Projekt Brenner-Nordzulauf im gemeinsamen Planungsraum Trassenauswahlverfahren mit Öffentlichkeitsbeteiligung

PROTOKOLL

Thema:	22. Sitzung des Gemeindeforums Nord 1
Datum und Uhrzeit:	07.12.2020, 16:00-18:00 Uhr
Ort:	Videokonferenz
TeilnehmerInnen (ohne Titel)	Stefan Lederwascher (Flintsbach) Rudolf Birkingner (Flintsbach) Winfried Niebler (Flintsbach) Matthias Jokisch (Brannenburg) Gottfried Brandner (Brannenburg) Andreas Schwaiger (Brannenburg) Theo Geflitter (Brannenburg) Josef Steer (Brannenburg) Sepp Oberauer (Nussdorf) Susanne Grandauer (Nussdorf) Balthasar Kogler (Nussdorf) Georg Dettendorfer (Nussdorf) Josef Reisinger (Nussdorf) Gerhard Kippes (Rosenheim) Manuel Gotthalseder (DB Netz AG) Bernd Reiter (DB Netz AG) Sven Madlung (DB Netz AG) Peter Hofer (ÖBB Infra) Peter Kölbach (ÖBB Infra) Alexander Buchner (IPBN) Sabine Volgger (clavis) Carina Röder (clavis)

Werkstätten-Blick: Variante **Türkis**, Schaftenau – Breitmoos

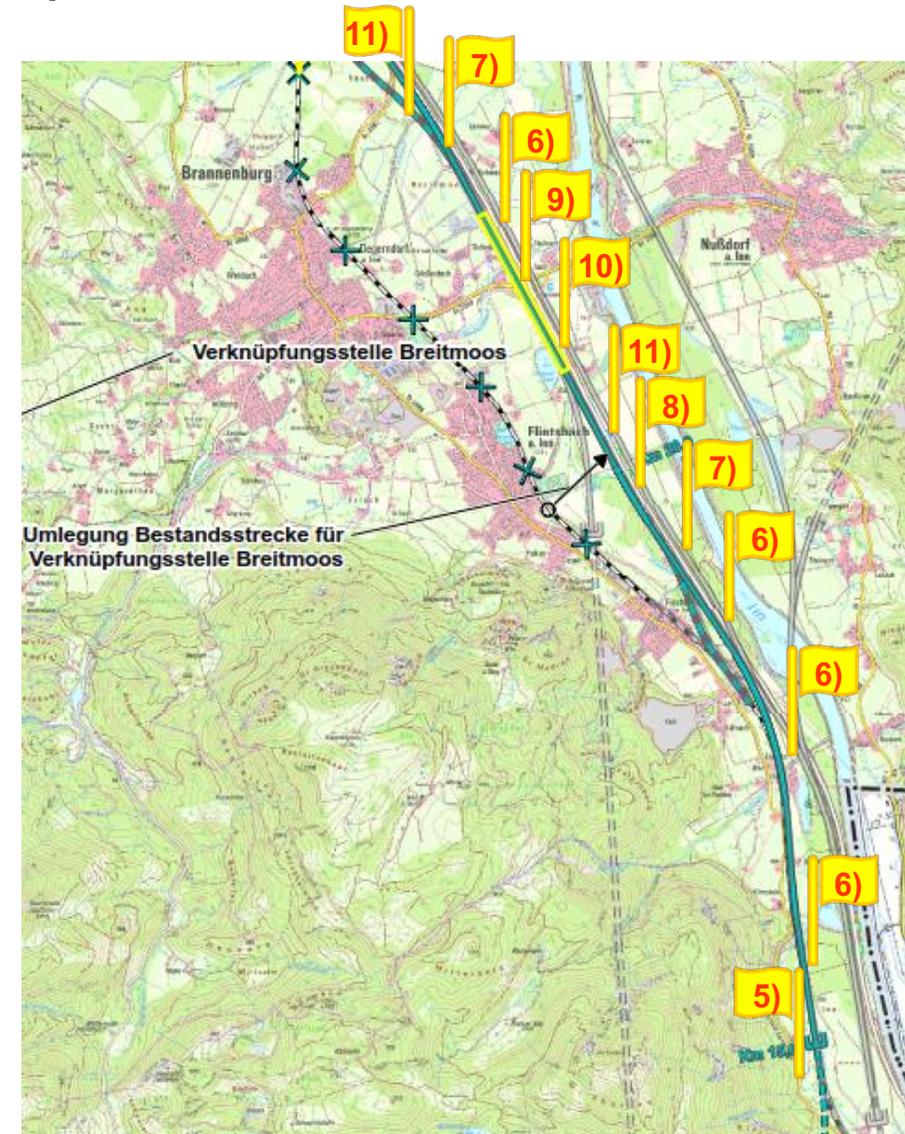
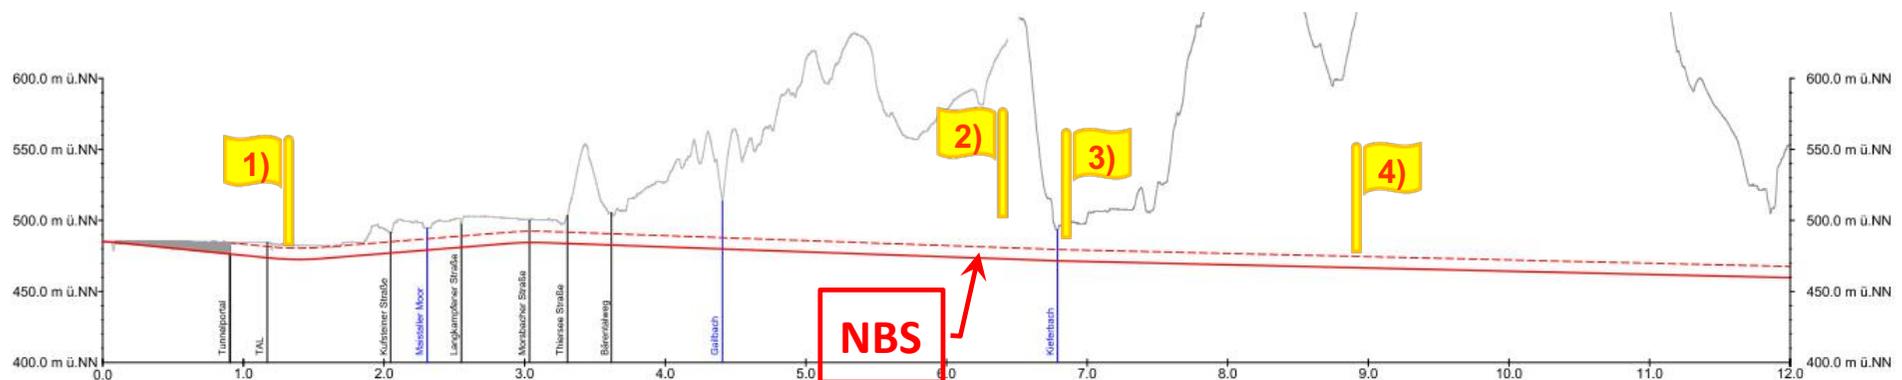
Ein Forenmitglied möchte wissen, was Richtung Hawaiisee noch überbaut werde? Der Hawaiisee muss verkleinert werden, auch wenn dies in ihren Skizzen nicht dargestellt ist. Durch die Lage und die VKN Breitmoos wird der Hawaiisee in Mitleidenschaft gezogen.

Ein anderes Forenmitglied bittet darum, den Begriff „Gewässerumlegung“ genauer zu definieren. Wie soll der Bach umgelegt werden?

Ein anderes Forenmitglied fragt, wie hoch die zwischen Punkt 5 und Punkt 8 umgelegte BS in etwa ist?

Gilt dasselbe für die Strecke zwischen Punkt 7 und Punkt 9? Beläuft sich die Höhe hier auch auf etwa neun Meter?

Wird der Gletscherschliff untertunnelt?

Das erscheint mir massiv. Das wären dann wohl in etwa 15 bis 17 Meter Einschnitt?

Sind Sie sich dessen bewusst, dass der Gletscherschliff ein geotopisches Denkmal ist, wovon es in ganz Bayern in etwa hundert gibt? Der Gletscherschliff wurde in den 1960er Jahren durchschnitten, ich möchte allerdings zu bedenken geben, ob das heute überhaupt noch möglich ist. Haben Sie sich damit befasst?

- Der Planer bestätigt, dass der Hawaiisee randlich betroffen ist. Dies ist einer der Gründe, warum die Trasse nicht in beliebiger Höhe gebaut werden kann, da bei einer höheren Dammlage der Eingriff verständlicherweise größer wäre.

- Der Planer erklärt, dass ein neues Bachbett gebaut werde und der Bach dann in Folge in dieses umgelegt werden kann.

- Der Planer antwortet, dass dieser Abschnitt hoch genug ist, dass die NBS darunter durchgeführt werden kann. Der Gradientenunterschied zwischen BS und NBS beträgt in etwa acht bis neun Meter.

- Der Planer bestätigt dies. Die grün gefärbten Bereiche zeigen die Trasse über (Dammlage) und der braun gefärbte Bereich die Trasse unter dem Bestandsgelände (Einschnitt).

- Der Planer widerspricht, dass die Trasse eher wie die Autobahn im Einschnitt verlaufen wird.

- Der Planer kann konkrete Zahlen in der jetzigen Phase noch nicht bestätigen, es kann auf Basis des aktuellen Planungsstandes die Aussage getroffen werden, dass der Einschnitt ähnlich wie bei der Autobahn aussehen wird.

- Der Planer antwortet, dass dies natürlich bekannt ist und berücksichtigt wird. Bei der Bewertung nach dem Kriterienkatalog wird das Ergebnis hinsichtlich des Geotops Gletscherschliff entsprechend schlechter ausfallen.

Werkstätten-Blick: Variante Oliv, Schaftenau – Niederaudorf – Reischenhart

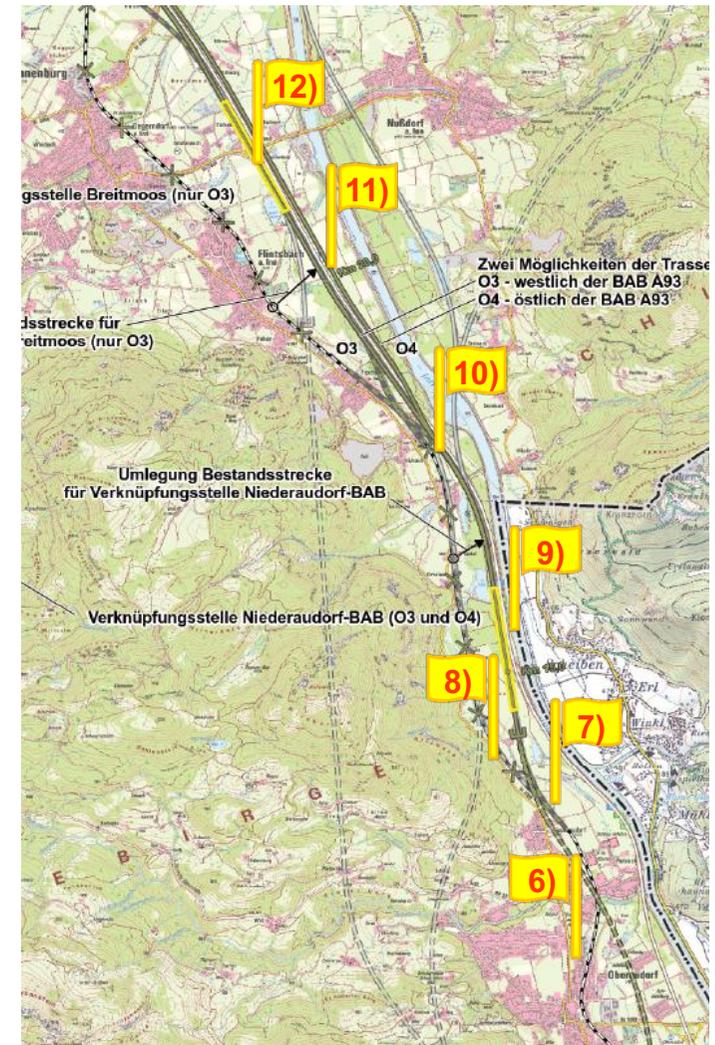
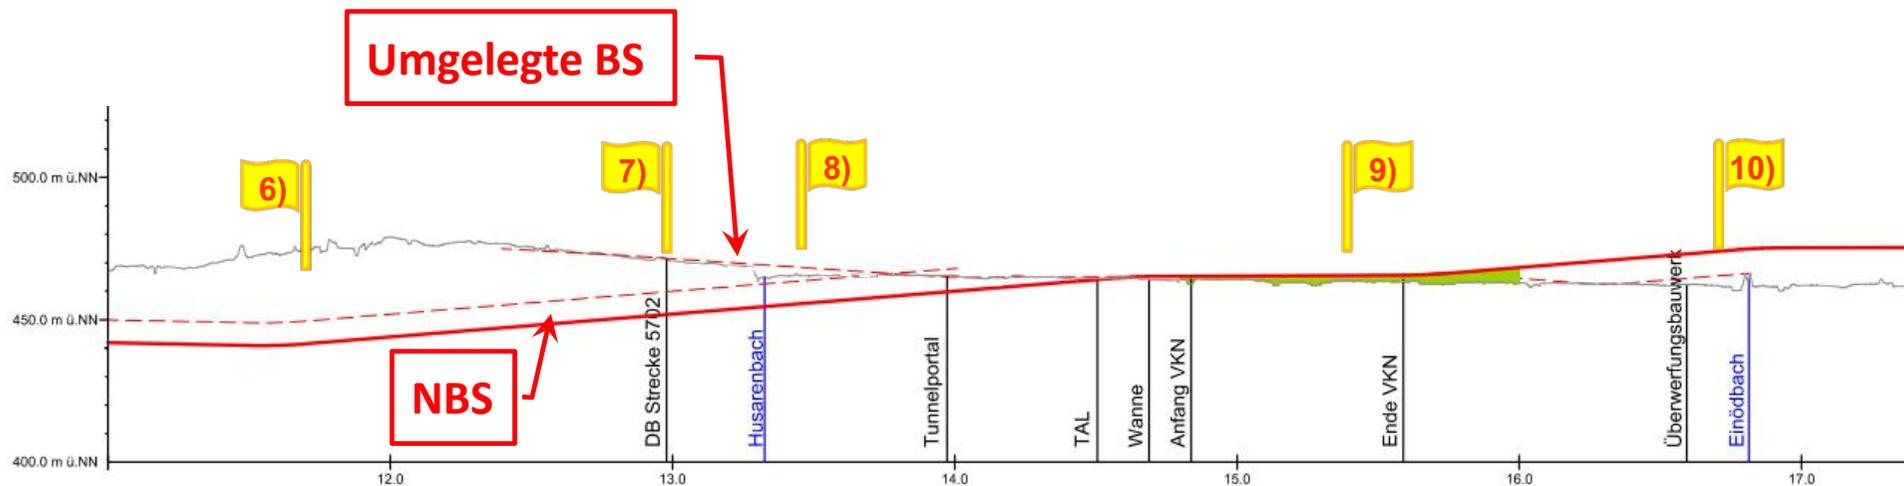
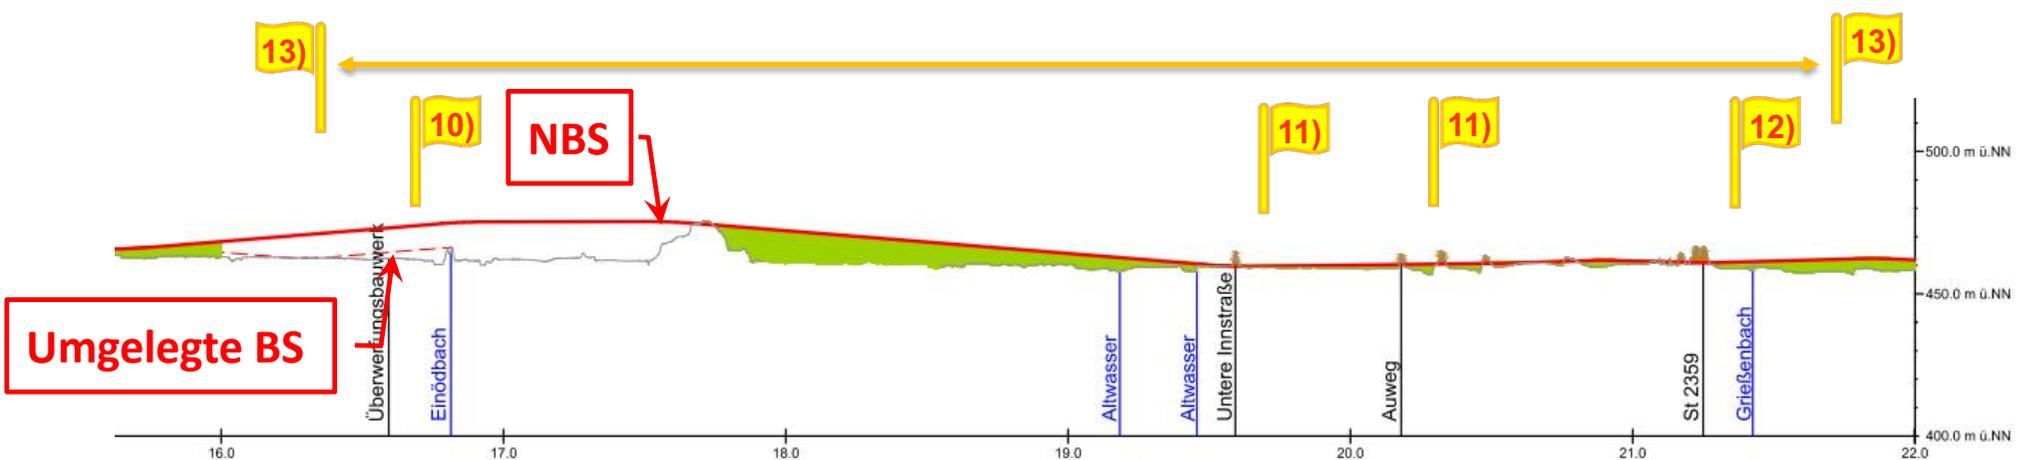
Ein Forenmitglied fragt welche Höhe bei der NBS zwischen km 15,5 und 19,5 vorliegt?

Kann für ein Dammbauwerk von zwei bis drei Metern Höhe ausgegangen werden?

Ein anderes Forenmitglied interessiert der Bereich Gletschergarten. Kann der Einödbach unterfahren werden?

Vielleicht sollten Sie sich das nochmal genauer anschauen und überlegen? Es muss klar sein, dass solche Bauwerke sehr viel Widerstand in der Bevölkerung erzeugen.

Ein anderes Forenmitglied fragt, wie weit das Überwerfungsbauwerk von der Autobahn weg ist.

- Der Planer antwortet, dass die genaue Ausbildung des Kreuzungsbauwerks mit der umgelegten Bestandsstrecke erst noch im Detail betrachtet werden muss, tendenziell kann hier von einer Brücke bzw. anschließend einem Dammbauwerk ausgegangen werden.

- Der Planer bestätigt dies für den anschließenden Bereich auf Basis des aktuellen Planungsstandes.

- Der Planer bestätigt, dass eine Unterquerung des Gletscherschliffs prinzipiell eine Lösung wäre, wie bei der Innunterquerung bei der Variante Violett. In diesem Bereich hier ist es aber schon komplizierter, da im Anschluss kein Tunnel wie bei Violett folgt und hier eben auch die weiteren Zwangspunkte berücksichtigt werden müssen.

- Der Planer gibt an, dass die Trasse rund 40 Meter von der Autobahn entfernt angesiedelt ist.

Werkstätten-Blick: Variante **Blau**, VKN Niederaudorf-BAB – Neubeuern

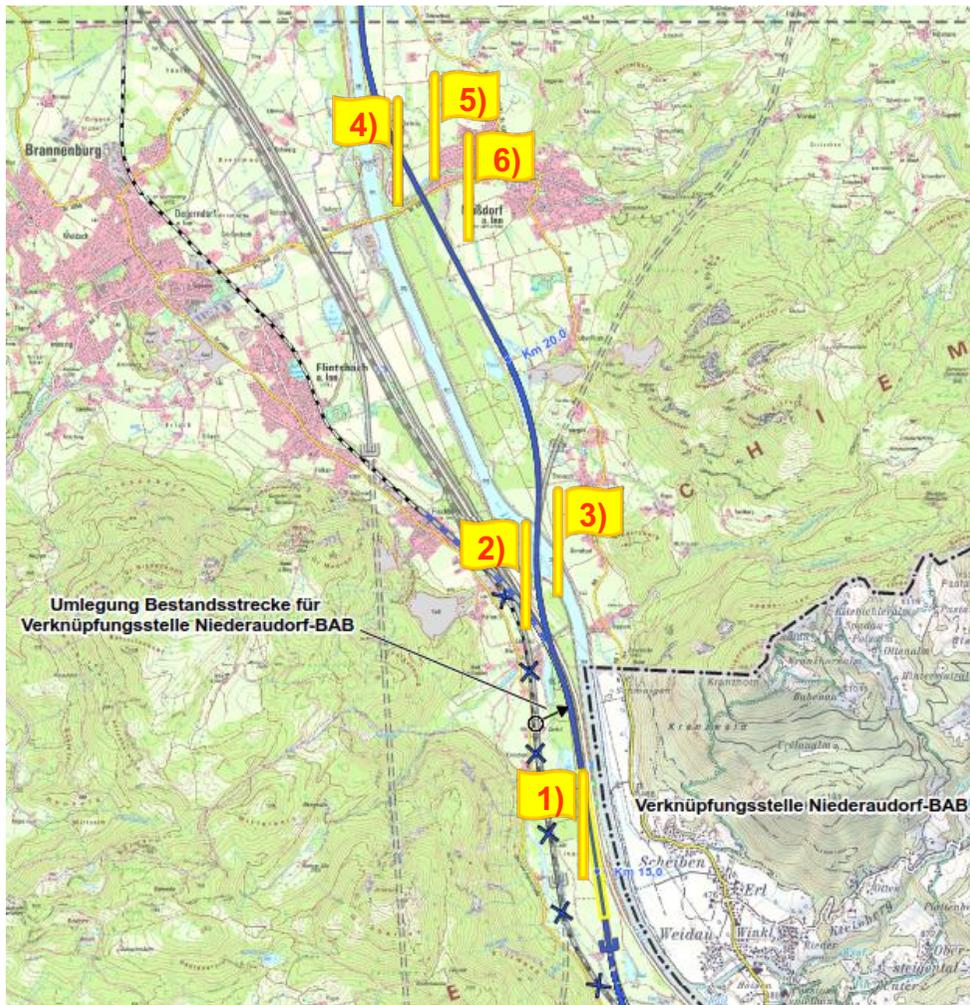
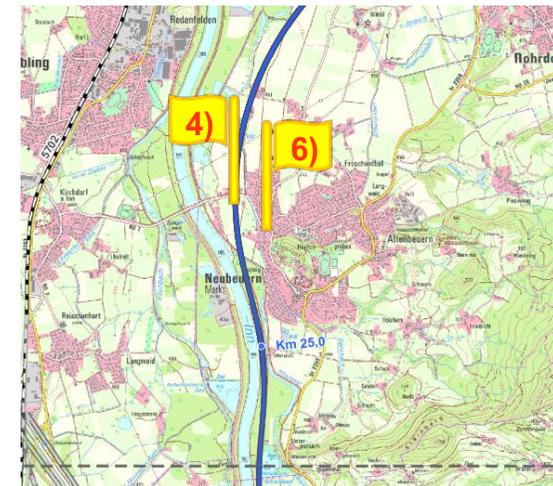
Ein Forenmitglied hat eine Frage zu Folie 30. Fährt hier die Bahn in etwa zehn Meter über dem Inn?

Wie wird dieses Bauwerk in Nussdorf bzw. Neubeuern auf Stelzen errichtet, oder wird es eher ein Dammbauwerk? Mit welcher Dammlage und Höhe ist zu rechnen?

Ein Forenmitglied möchte wissen, wie es mit den Gewässern in den Innauen aussieht? Muss der Mittermaiersee beispielsweise umverlegt werden oder läuft das Bauwerk daneben vorbei?

Ein Forenmitglied hat noch eine Frage zu den Nußdorfer Innauen, welche gleichzeitig eine Retentionsfläche bei Hochwasser darstellen. Stellt es nicht ein großes Problem dar, wenn die Retentionsflächen mit Dammbauwerken versehen werden? Sie sagen die Dammbauwerke sind drei Meter hoch, meiner Einschätzung nach sind acht bis zehn Meter realistisch. Und der Lärmschutz kommt dann noch dazu, was noch einmal ein paar Meter an Höhe sind. Solche Maßnahmen im Bereich eines FFH-Gebietes sind für mich alles andere, nur keine Lösung.

Ein Forenmitglied stellt eine Frage zum Bereich Steinbach zwischen Kilometer 21 und 22, wo links daneben die Staatsstraße nach Brannenburg abzweigt. Zum Überqueren werden mindestens sechs oder sieben Meter Höhe benötigt, ist das richtig?

Das Brückenbauwerk über dem Grund im Wohngebiet ist voraussichtlich acht Meter hoch, stimmt das?

Meiner Ansicht nach sind die Pläne nicht gut lesbar, die Höhe müsste besser herauslesbar sein, beispielsweise auch betreffend den Mitterweg.

Auf Folie 30 ist eine braun schraffierte Fläche sichtbar, ist das eine Erhebung und läuft hier die Bahn in eine Art Mulde?

Würde die Trasse hier dann in einer Tiefe von in etwa zehn Metern verlaufen?

Ein weiteres Forenmitglied hat eine Frage zur Folie 30 betreffend den braun schattierten Teil bei Punkt 4, welche den Inndamm darstellt. Muss dieser Inndamm durchschnitten werden und die danebenliegenden Erdbeerfelder sowie das Dettendorfer Sägewerk untergraben werden?

Das Forenmitglied fordert eine Beschreibung inklusiver Skizze, welcher Abschnitt genau betroffen ist.

Ein weiteres Forenmitglied äußert Sorge zur geplanten Höhenlage. Sie sprechen von fünf bis zehn Metern, das sind Gebäudehöhen, der Unterschied ist riesig. Präzisere Angaben müssten schon durchaus möglich sein.

Ist es jedes Mal ein Damm oder handelt sich auch um Brückenbauwerke, also geschlossen unterhalb des Gleises oder offen?

Wie gehen Sie mit forstwirtschaftlichen Wegen um?

Ein weiteres Forenmitglied führt aus, dass vorhin aufgezeigt wurde, dass der Hawaiisee zu einem Drittel überbaut wird. Auch andere Seen sind betroffen. Den Inntalern werden ihre nächsten Badeseen weggenommen, was sagen Sie dazu?

- Der Planer bestätigt dies.

- Die Projektleitung erläutert, dass die grün markierten Bereiche die Dammlagen und die braun markierten Bereiche die Einschnittslagen beschreiben, in denen ein Abtrag zu tätigen wäre.
- Der Planer ergänzt, dass die Schienenhöhe in etwa bei drei bis fünf Metern über Gelände liegt. Kreuzende Straßen, die unter der NBS durchgeführt werden, müssen hier eventuell lokal abgesenkt werden.

- Der Planer bestätigt, dass einige Seen betroffen sind. Inwiefern diese gegebenenfalls angepasst werden müssen, hängt z.B. von den Ausgleichsmaßnahmen ab, die zu tätigen sind.

- Der Planer führt aus, dass es Bereiche in diesem Abschnitt gibt, wo die Dammbauwerke bis zu einer Höhe von fünf Meter reichen. Die Beeinträchtigung der Retentionsflächen wird gemäß Kriterienkatalog entsprechend bewertet.
- Die Projektleitung gibt an, dass diese beiden Themen auseinandergehalten werden müssen. Visuell kommt der Lärmschutz, wo dieser notwendig ist, zusätzlich auf den

Damm drauf. Retentionsflächen haben mit Lärmschutz nichts zu tun. Es gibt auch bei Retentionsräumen Lösungen, beispielsweise durch das Schaffen von Durchlässen.

- Der Planer antwortet, dass die Straße eine lichte Höhe von 4,7 Meter erfordert und dann noch das Tragwerk von der Brücke miteingerechnet werden muss.

- Der Planer erwidert, dass dies nicht richtig ist, weil hier die Straße entsprechend lokal nach unten abgesenkt wird.

- Der Planer antwortet, dass die Darstellung der Höhenverläufe wie in den bisherigen Foren erfolgt. Die Tieferlegung der Straßen wurde nicht nur skizziert sondern geplant. Ein Beibehalten der Innbrücke ist demnach möglich. Lagemäßig ist der Mitterweg zwischen den Fähnchen vier und fünf einzuordnen.

- Der Planer erklärt, dass sich an dieser Stelle im Bestand eine künstliche Aufschüttung befindet, welche im Einschnitt durchfahren wird.

- Der Planer bestätigt die Aussage.

- Der Planer antwortet, dass nach den derzeitigen Planungen der Bereich begrenzt betroffen ist.

- Der Planer bestätigt, dass die exakte Höhenlage bestimmter Stellen anhand der hier gezeigten Skala schwer abzulesen ist. Ziel war es jedoch auch, einen Überblick zu geben und alle Trassen, die noch nicht gezeigt wurden, anzuführen.

- Der Planer antwortet, dass die grün schraffierten Bereiche überwiegend geschlossene Dammbauwerke sind, bei kreuzenden Straßen hat man Brückenbauwerke dazwischen.

- Der Planer antwortet, dass man danach trachtet, diese Wegeverbindungen aufrecht zu erhalten.

- Der Planer antwortet, dass er nie gesagt habe, dass der Hawaiisee zu einem Drittel überbaut wird. Der Hawaiisee ist randlich beeinträchtigt und entsprechend der Trassenvariante mehr oder weniger davon betroffen. Der Neubeurer Badesee wäre vermutlich deutlicher betroffen als der Hawaiisee. Aber es gibt keine Situation, wo beide Seen gleichzeitig betroffen sind, es bleiben also bei jeder Variante Badeseen unberührt.
